VYSVĚTLENÍ ZADÁVACÍ DOKUMENTACE Č. X

Název veřejné zakázky:	UK - PedF - Etapová rekonstrukce objektu M. Rettigové 4, Praha 1
Evidenční číslo ve VVZ:	Z2023-024190
Druh veřejné zakázky:	Stavební práce
Režim veřejné zakázky:	Nadlimitní režim
Druh zadávacího řízení:	Jednací řízení s uveřejněním
Název zadavatele:	Univerzita Karlova, Pedagogická fakulta
Sídlo zadavatele:	Praha 1, Staré Město, Ovocný trh 560/5, PSČ 110 00
IČO zadavatele:	00216208
Adresa pro doručování:	Praha 1, Nové Město, Magdalény Rettigové 47/4, PSČ 116 39
Právní forma zadavatele:	601 – vysoká škola
Zastoupení zadavatele:	prof. PaedDr. Michal Nedělka, Dr., děkan
Adresa profilu zadavatele:	https://zakazky.cuni.cz/profile_display_16.html
Název akce:	UK - PedF - Etapová rekonstrukce objektu M. Rettigové 4, Praha 1
Identifikační číslo v EDS:	133D242000012

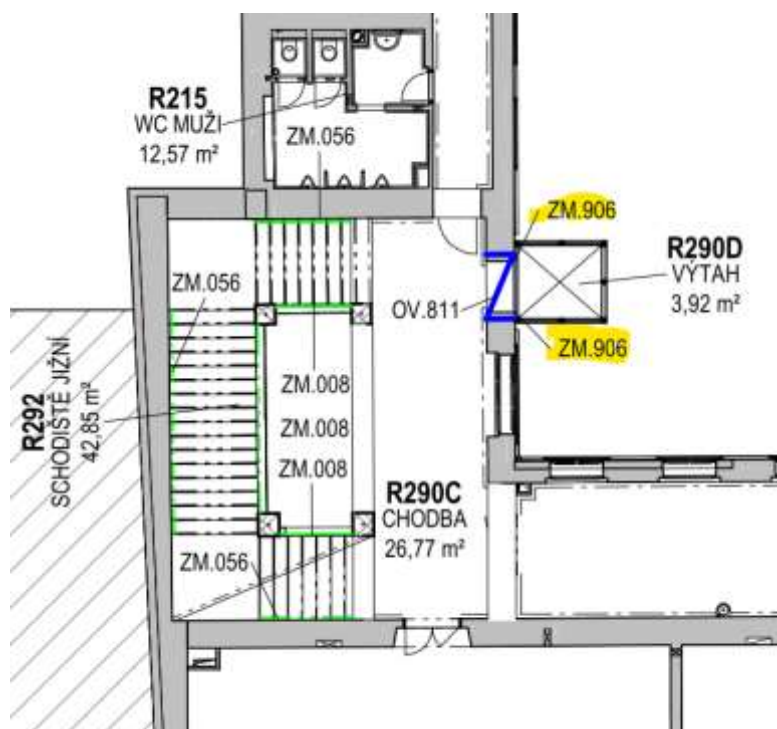
3) *Prosíme o upřesnění položky č.101 „Dřevěný podklad - lokální doplnění chybějících zásypů, lokální opravy a výměna polštářů“. Z projektových podkladů není patrné, kolik m3 zásypů se má doplňovat, v jakých prostorách (což má dopad na přesun hmot a materiálů), kolik ploch polštářů se má vyměňovat a kolik ploch opravit. V dokumentu „ASR_451-C_00 - Specifikace podlah - nový stav“ je popsán předpoklad doplnění násypů z liaporu s objemem nových polštářů (není už uveden předpoklad % opravovaných ploch polštářů, případně plochy, které projekt předpokládá, že jsou v pořádku). Chtěli bychom se zeptat, zda má tento popis vztah k této položce. Domníváme se, že se tento předpoklad do přesunů hmot a materiálů nepromítá a že je vztah k celkové ploše podlah „PD.541a,d“ zavádějící, jelikož se bude cena položky během realizace velmi těžko narovnávat v případě, že se skutečnost od předpokladu změní.*

V rámci průzkumných prací, které probíhali za provozu budovy, nebylo možné odkrytí všech podlah a stanovení přesného rozsahu. Projektová dokumentace a soupis prací uvažují s opravou podkladu v celé ploše. V průběhu realizace díla bude rozsah upraven a proveden

podle skutečnosti. Změna závazku ze smlouvy na veřejnou zakázku bude provedena v souladu se ZZVZ.

Popis doplnění násypu z liaporu a objem doplňovaných polštářů patří k této položce soupisu prací. Násypy z liaporu jsou uvedeny v položce soupisu prací č. 98. Polštáře jsou uvedeny v položce soupisu prací č. 221.
